BUDOWA MAUZOLEUM WSI POLSKIEJ W MICHANIOWIE

Akceptuję zmianę ilości i układu odwiertów dolnego źródła ciepła dla instalacji c. o. w realizowanym budynku Mauzoleum Martyrologii Wsi Polskich z następującymi uwagami:

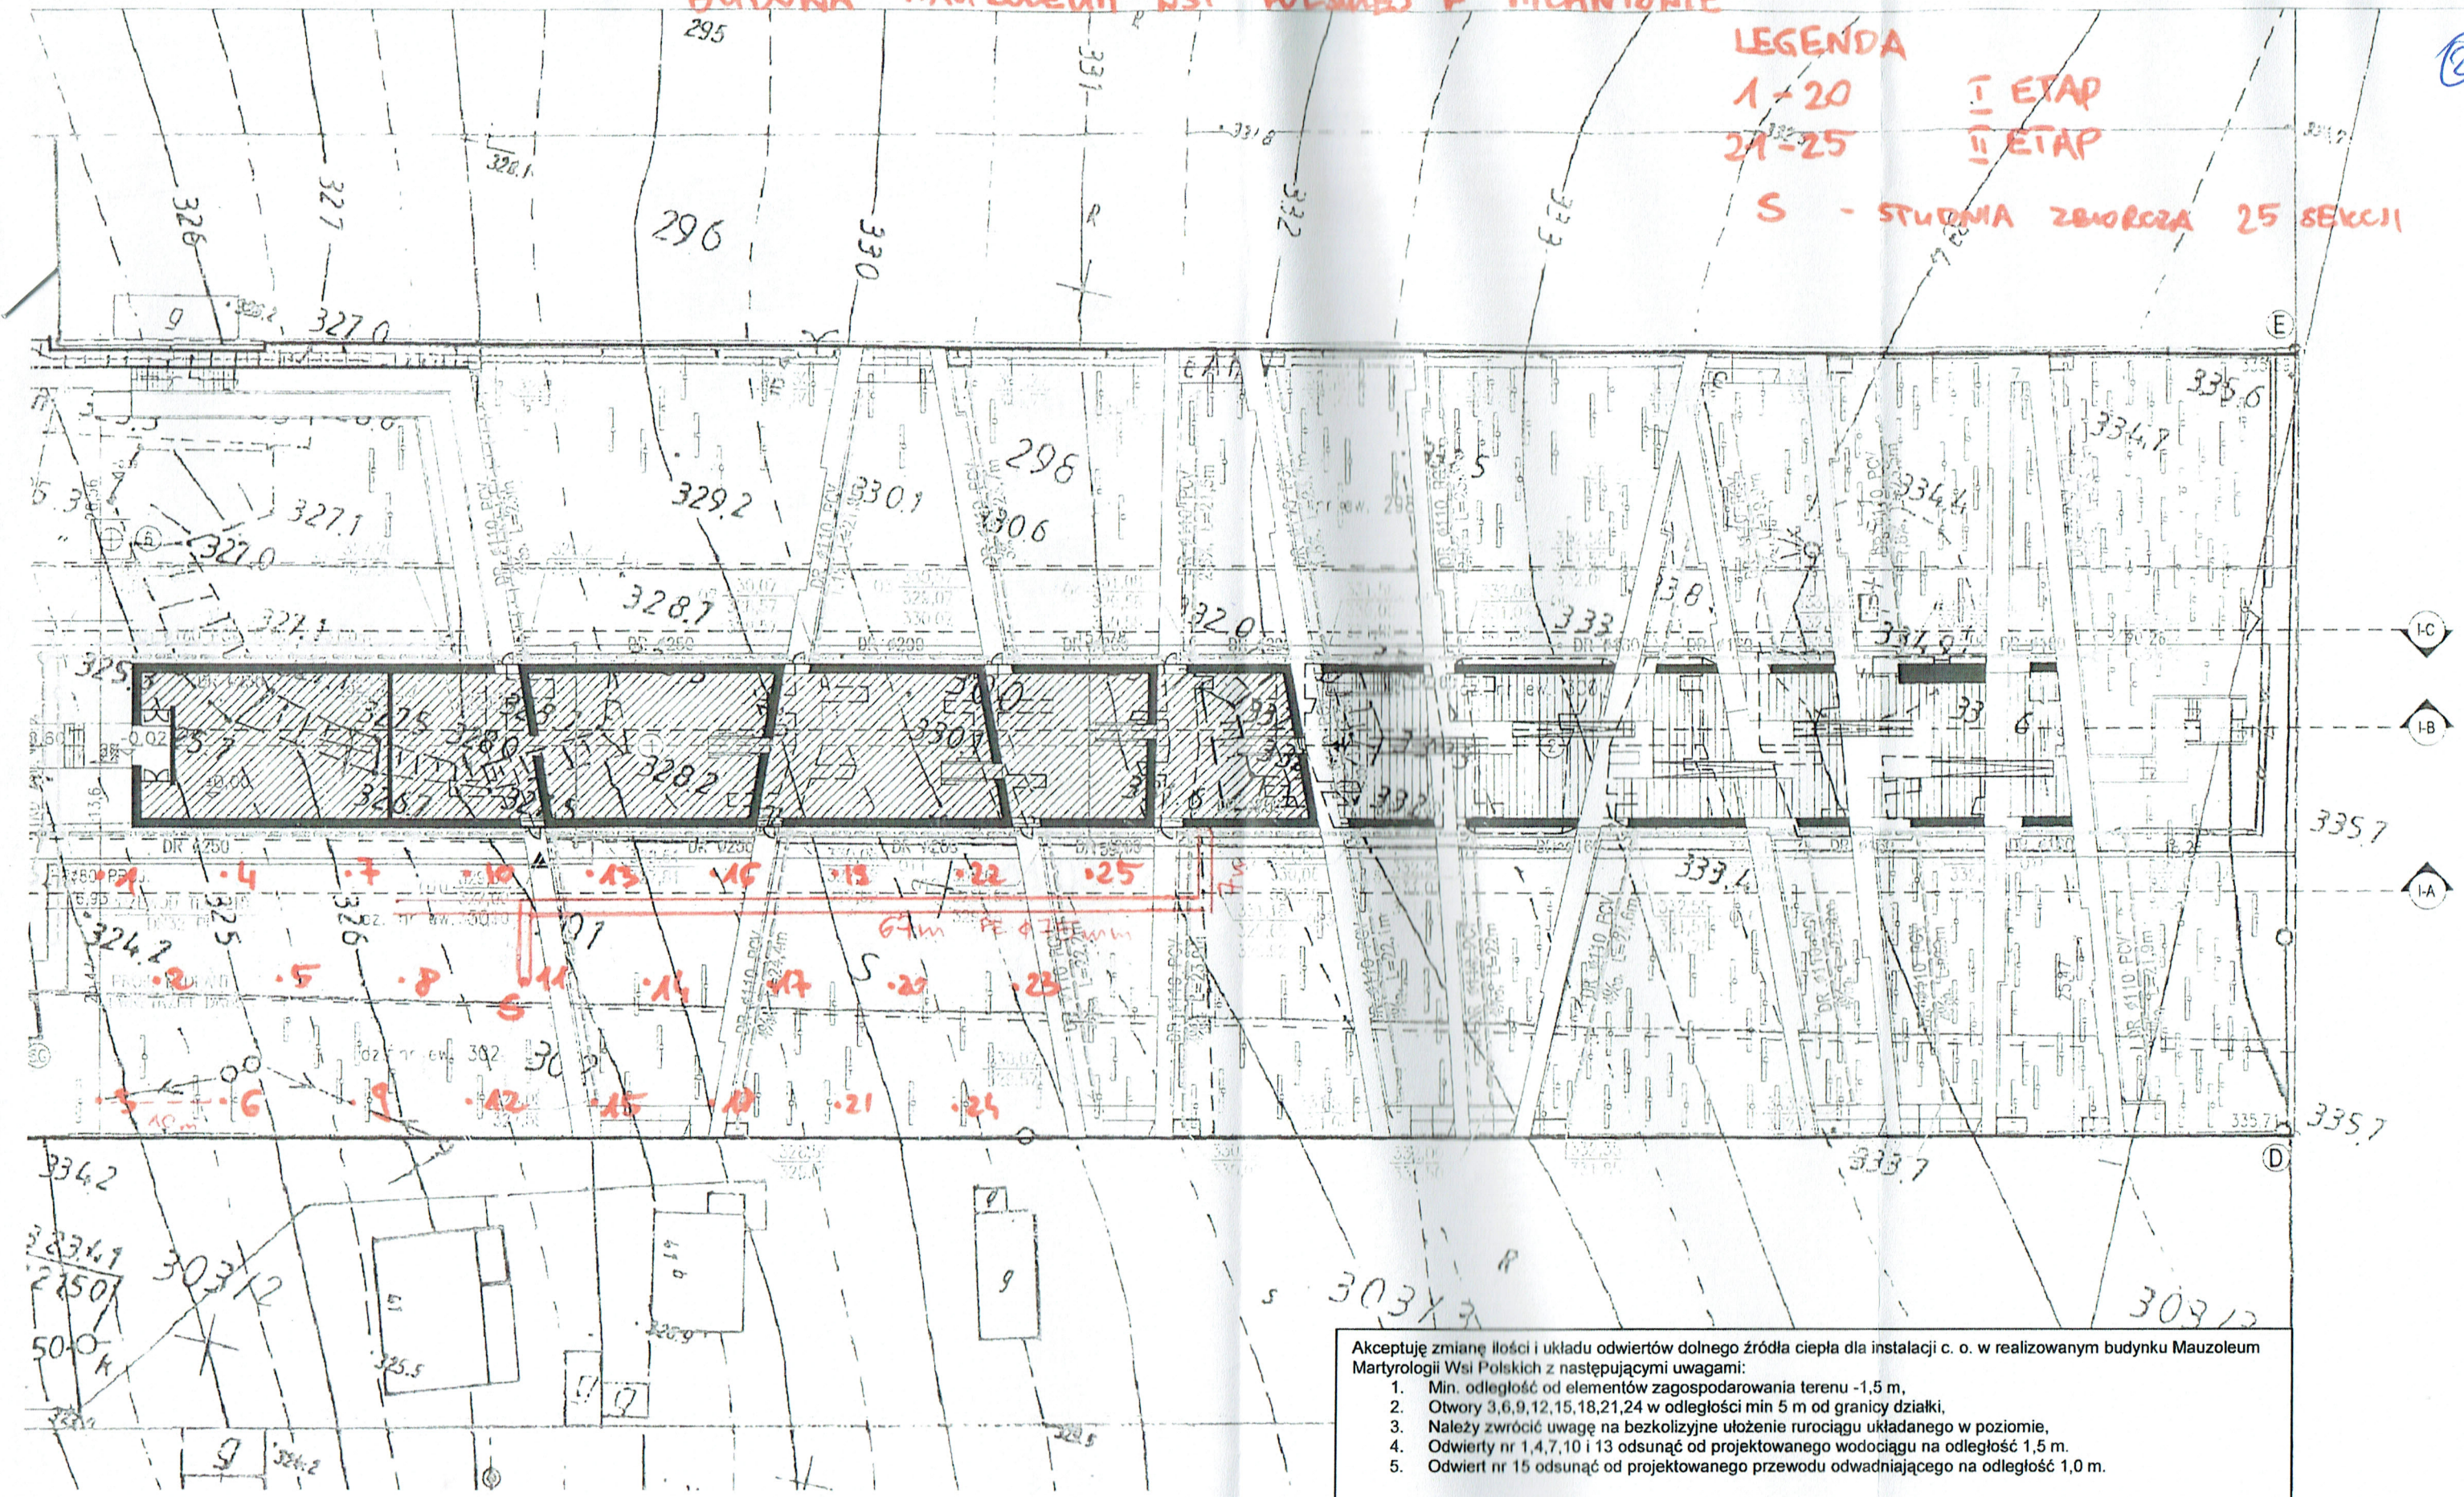
1. Min. odległość od elementów zagospodarowania terenu -1,5 m,
2. Otwory 3,6,9,12,15,18,21,24 w odległości min 5 m od granicy działki,
3. Należy zwrócić uwagę na bezkolizyjne ułożenie rurociągu układanego w poziomie,
4. Odwierty nr 1,4,7,10 i 13 odsunąć od projektowanego wodociągu na odległość 1,5 m.
5. Odwiert nr 15 odsunąć od projektowanego przewodu odwadniającego na odległość 1,0 m.
